Rep No.B22010

## 高圧真空遮断器 HSシリーズ 主回路部 相間絶縁カバー仕様変更のお知らせ

添付資料  
相間絶縁カバー仕様の変更

◆変更部品(写真例:HS2530M-06Mf-N)

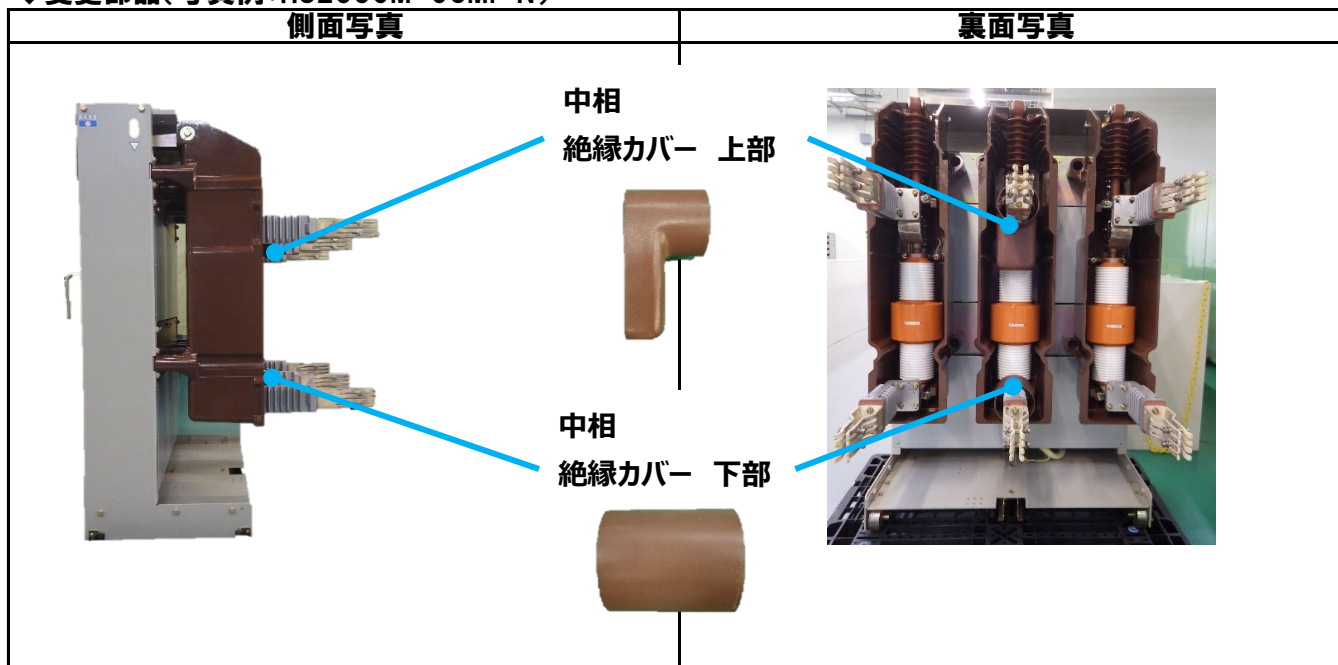
- (1) 材料変更  
ポリエステル系材料⇒ポリカーボネート系材料
- (2) 外観色の変更  
茶褐色 ⇒ 黒色
- (3) 形状の変更  
筒形状 ⇒ 異形状

従来品	変更品
<p>絶縁カバー 上部</p> <p>外観色：茶褐色</p> 	<p>絶縁カバー 上部</p> <p>外観色：黒色</p> 
<p>絶縁カバー 下部</p> <p>外観色：茶褐色</p> <p>形状：筒形状</p> 	<p>絶縁カバー 下部</p> <p>外観色：黒色</p> <p>形状：異形状</p>  <p style="text-align: center;">開口部</p>
